Nr sprawy: 2/TT/ZP/2012

dot. przetargu nieograniczonego na zadanie pn: "Przebudowa Wieży Ciśnień i dobudowa tarasu w kondygnacji pierwszego piętra, zmiana sposobu użytkowania z funkcji nieużytkowej na funkcję usługową wraz z częściową zmianą konstrukcji dachu (punkt widokowy). Lokalizacja: Płock, Plac Dąbrowskiego (ul. Warszawska 26).

Odpowiedzi na zapytania Wykonawcy,  
**ZMIANA TERMINU SKŁADANIA OFERT**

### Belka B3 szt. 4

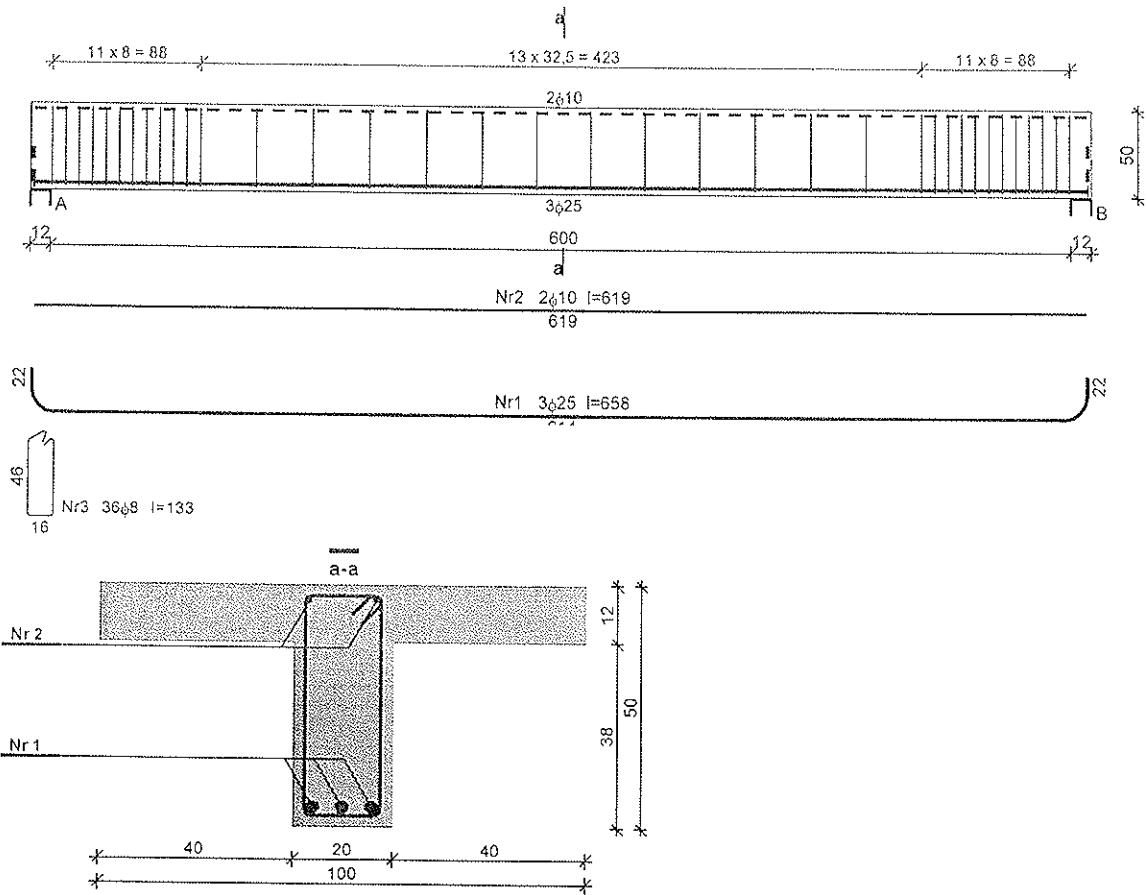
- a) w przekroju architektonicznym A-A pokazanym jest do wykonania 7 stropów, natomiast w konstrukcji jest 6. Prosimy o wyjaśnienie.
- b) Brak jest rysunku konstrukcyjnego belki B3 – prosimy o uzupełnienie.

- b) Rysunek belki B3 – w załączeniu
- c) Przekroje belek B1 i B2 jak na rysunkach konstrukcyjnych.
- d) Rysunek krat kutych w poziomie „0” zostanie umieszczony na stronie [www.wodociagi.pl/przetargi](http://www.wodociagi.pl/przetargi) do dnia 27.04.2012 r..
